常州赛蓝再生资源有限公司新建涉重废物
玻璃化工程技术中心项目
一般变动环境影响分析

常州赛蓝再生资源有限公司

2024年2月

图 3.3-1 工艺流程及产污环节图

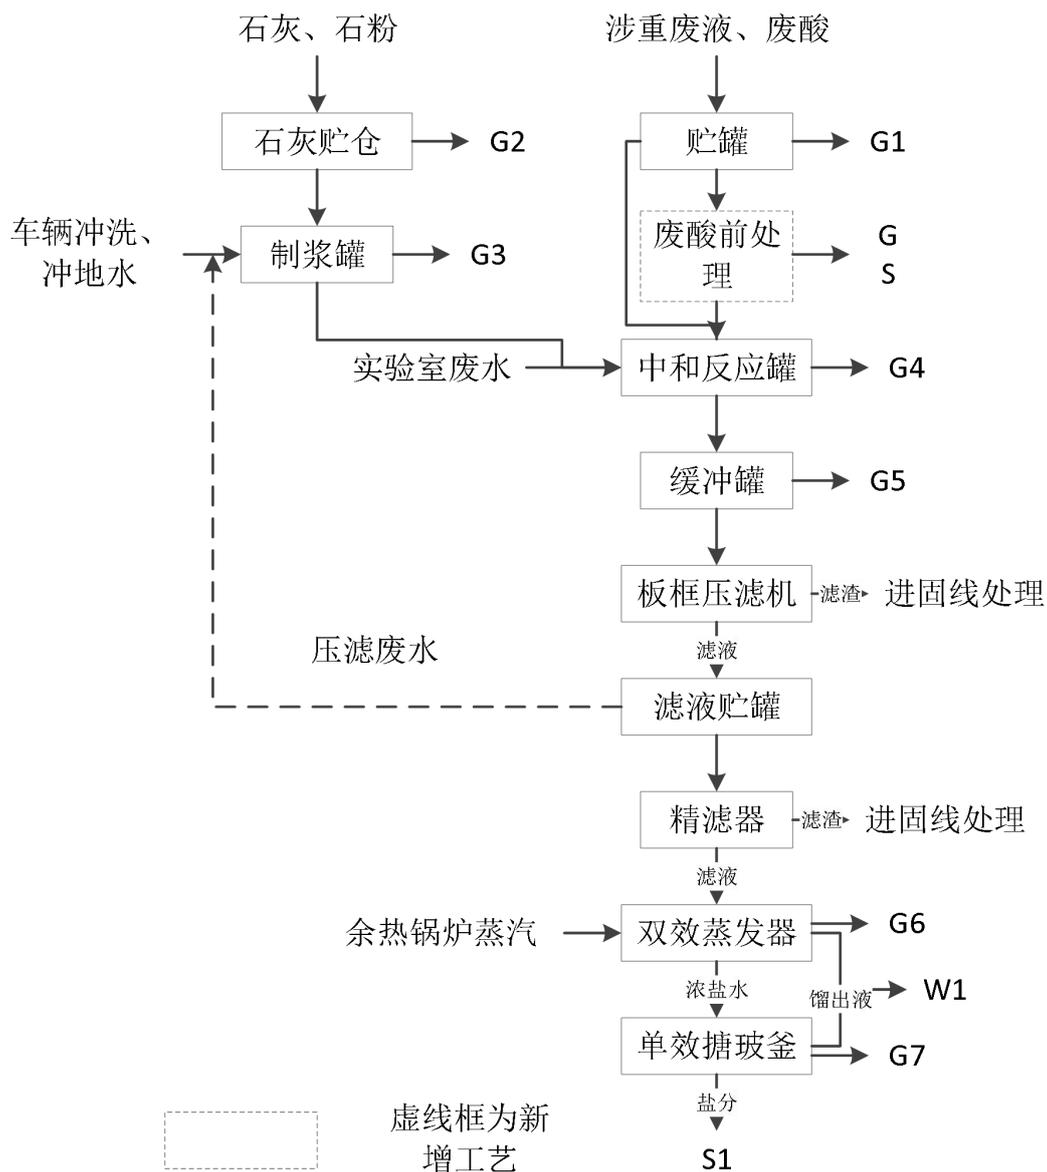
本次验收生产工艺变动主要为液线处置工艺新增废酸前处理工艺，固线处置工艺取消真空脱气炉，具体变动如下。

废酸前处理

氟硝混酸前处理是为了减少后续中和反应中游离氢氟酸和硝酸的含量，以减少中和反应废气的产生量，以及减少滤渣产生量，该系统由过滤系统和树脂吸附系统组成。

本项目待回收的硝氟废酸液首先经密闭式板框去除固体颗粒后进缓冲罐，由泵压送至精密过滤器，进一步去除杂质，出水进入缓冲箱，再经泵压送入酸迟滞树脂吸附床，金属盐排出吸附床，吸附在树脂上的游离酸再用纯水脱附，生成次生酸 S，作为次生危废委外处置。前处理过程保持全封闭，仅次生酸储罐产生少量呼吸废气 G；压滤除杂过程产生的滤渣与残液合并进入后续中和反应系统处理。

图 3.3-2 工艺流程及产污环节图

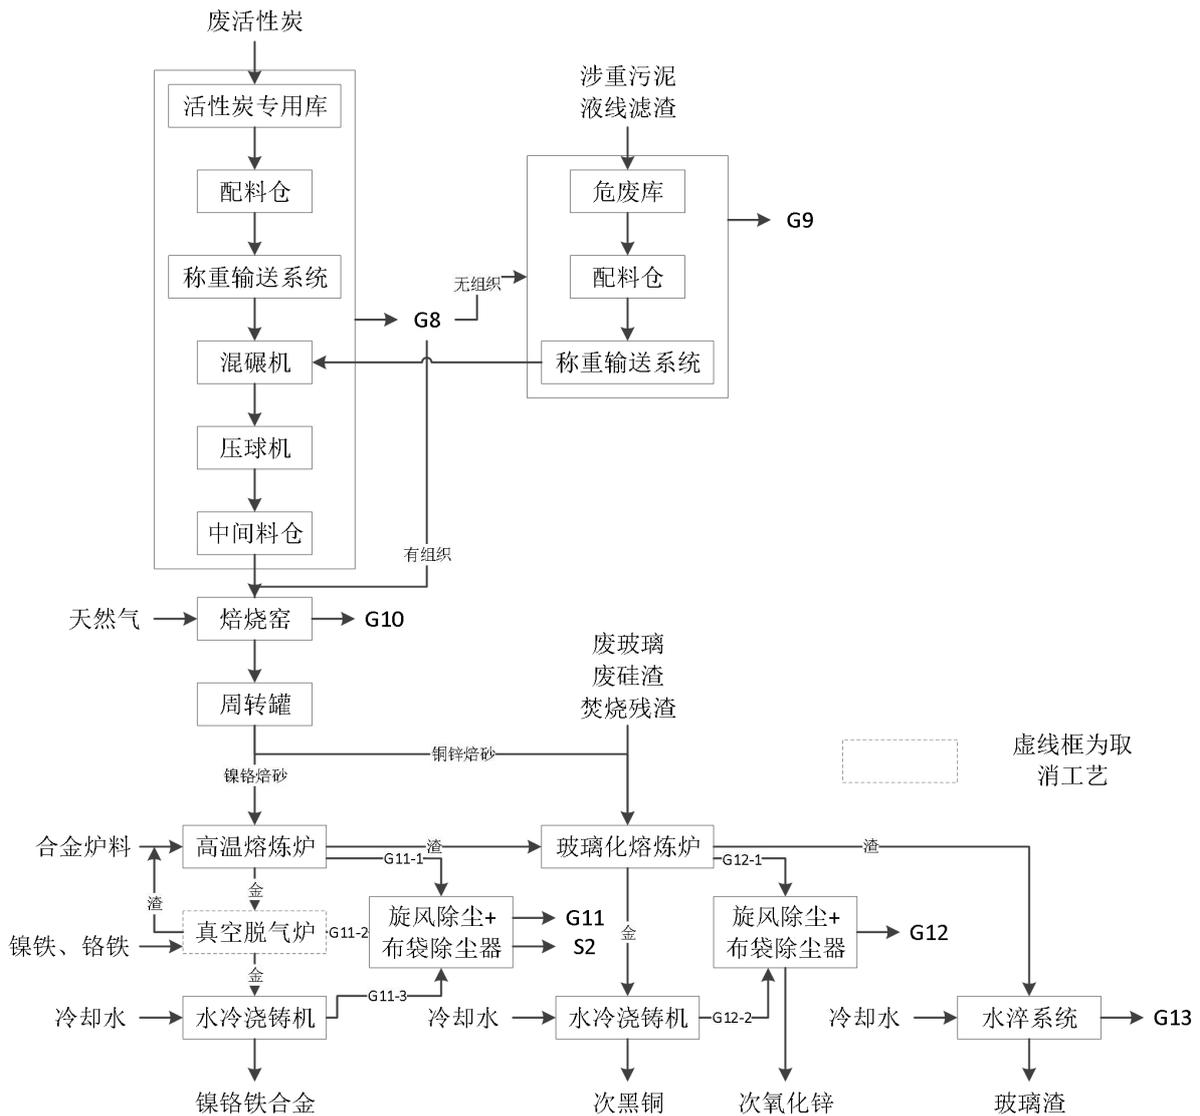
熔炼系统

高温熔炼炉内渣金分离后，采用热包接渣，送玻璃化系统进一步处理，剩余的金采用水冷浇铸机浇铸成同规格合金锭粗品，根据合金粗品指标，配入铬铁、镍铁，同时采用真空脱气，脱除合金中的硅、钙或铝等杂质，制成标准牌号的镍铬铁合金成品。

同类项目案例：根据设备供应商提供资料，高温熔炼炉可实现在熔融还原后原位脱气调质，该熔融还原炉在冶炼后期通过适当延长高温熔分时间，即可充分造渣除杂(硅钙铝等)，同时，由于该电炉采用了全密闭负压熔炼工艺，可以去除绝大部分气态污染杂质，镍铬铁合金可以满足相应产品标准。浙江**钴业废旧电池镍钴回收项目、甘肃**化工铬盐渣铬铁回收项目、河南安阳**重工酸洗污泥回收镍铁项目等采用高温熔炼炉对废旧电池、铬盐渣、污泥等进行有价金属提取，现已竣工投产，本项目采用的高温熔炼炉与以上项目一致，具备工艺可行性。

熔融还原工况与原环评一致，原有废气 G11-2 并入 G11-1，总废气 G11 产生量不变，S2 产生量不变，未导致新增排放污染物种类和污染物排放量增加，不属于重大变动。

图 3.4-2 本项目废气收集及处理汇总图

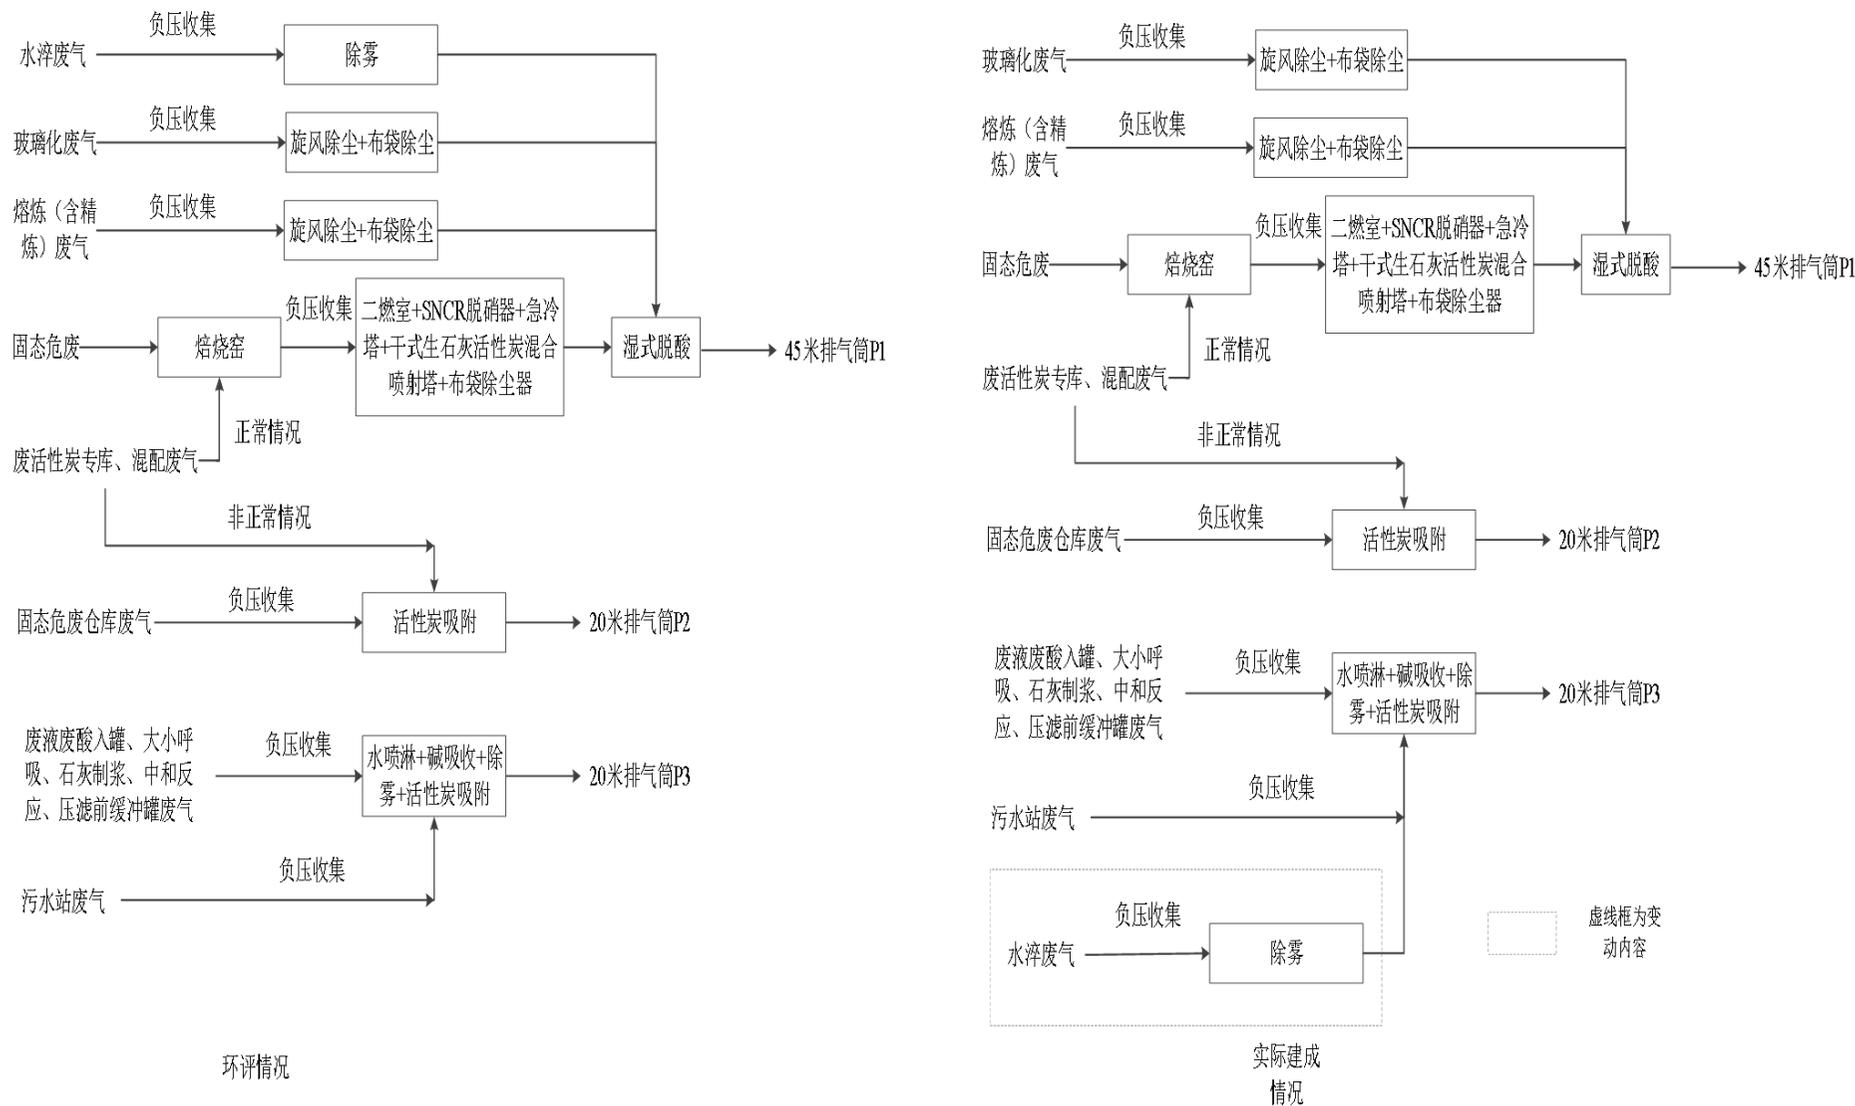
原环评水淬废气中污染主要是少量的 SO₂、H₂S 等酸性气体，其中还有大量的水蒸气，经“水喷淋除雾”后依托焙烧尾气处理系统湿法脱酸装置处理后经同一根排气筒排放（P1），风机风量 3000m³/h。

本次变动水淬废气依托液线废气“水喷淋+碱喷淋（含除雾）+活性炭吸附”装置处理后经同一根排气筒排放（P3），风机风量 3000m³/h。

由于水淬废气含湿量高且温度低，更适合并入液线废气处理装置处理，且较原环评增加了活性炭吸附工序，污染防治措施加强。原有 P1 排气筒高度 45 米，本次验收 P3 排气筒高度 20 米，但根据《排污许可证申请与核发技术规范 危险废物焚烧》（HJ1038-2019）、《排污许可证申请与核发技术规范 工业固体废物和危险废物治理》（HJ1033-2019）、《排污许可证申请与核发技术规范 工业固体废物（试行）》（HJ 1200-2021）等文件要求，P3 排气筒属于一般排放口，因此不属于重大变动。

理后经一根 20 米的排气筒（P2）达标排放，风机风量 58000m³/h，废活性贮存、混配废气正常情况导入焙烧窑焙烧处理。

原设计风量为理想状况下的最小换风量，库房存在通风短路或死角，可能会导致污染物逸出并无组织排放，须确保库房整体微负压；同时为进一步提高混配废气捕集率，最大限度减少无组织排放，故加大风量，此变动未导致新增排放污染物种类和污染物排放量增加，不属于重大变动。

附图4-2： 液线车间平面布置示意图

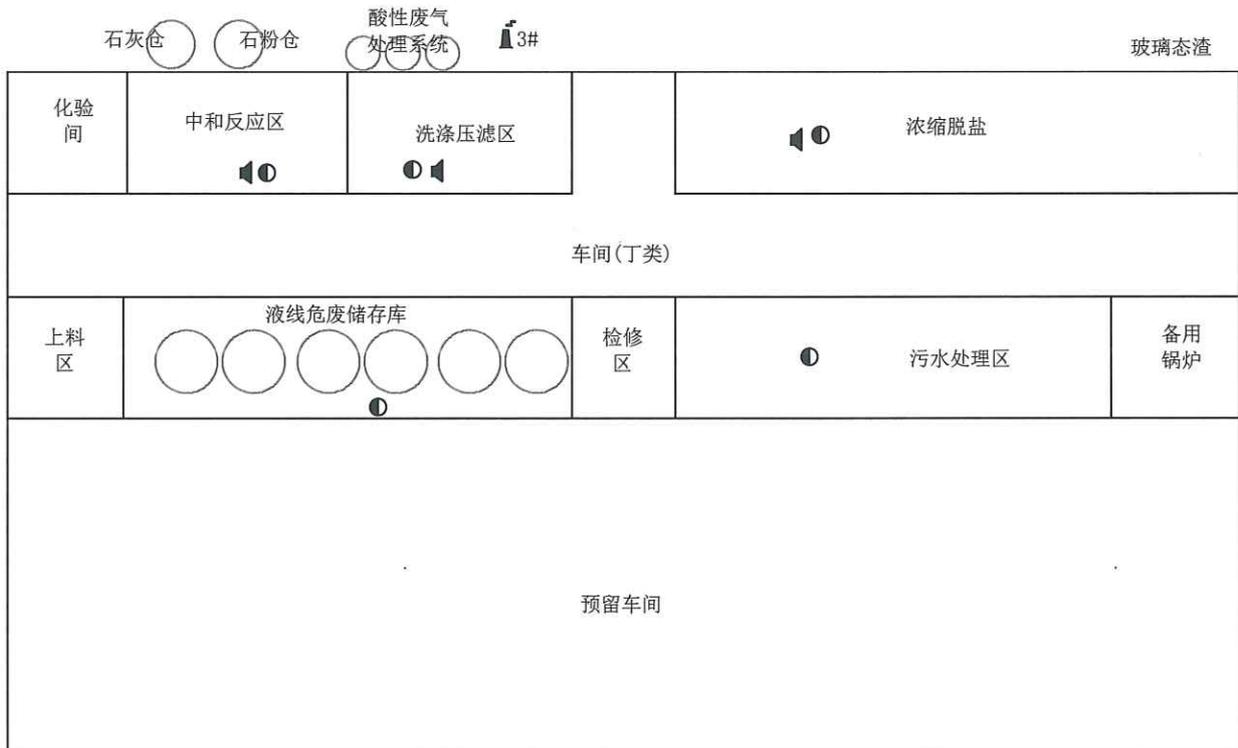
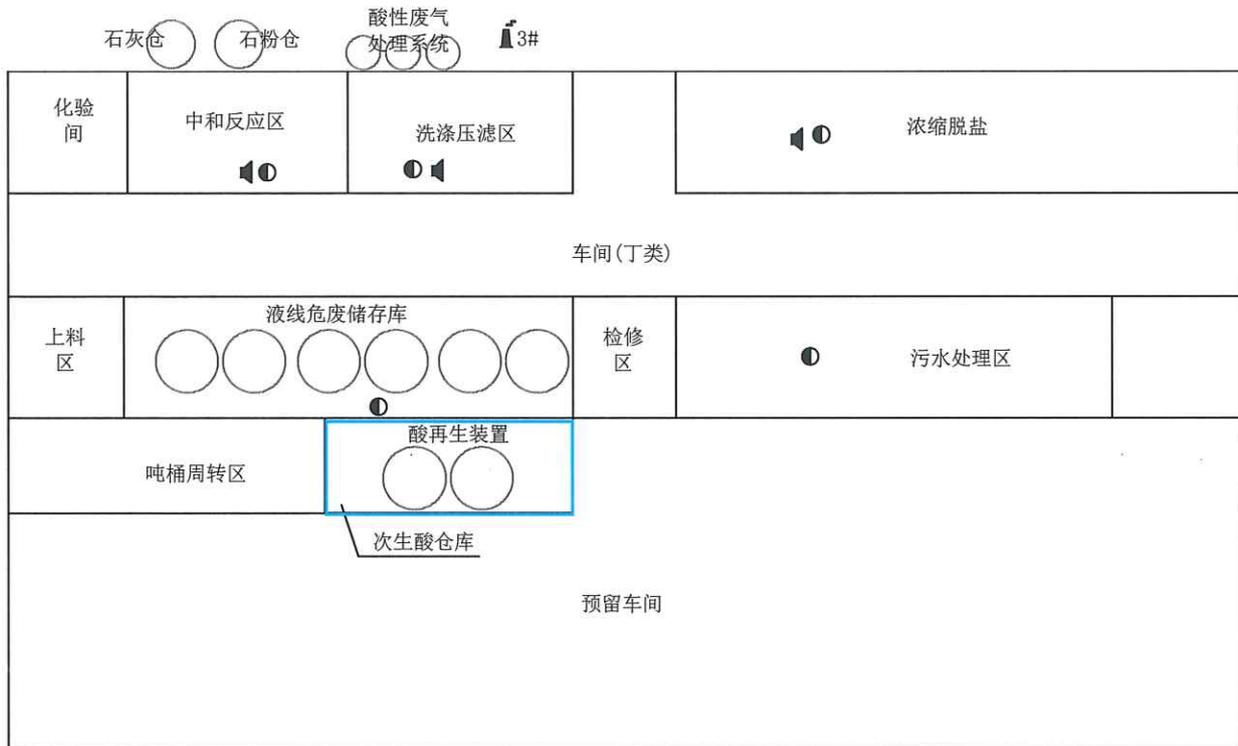
变动前

变动后
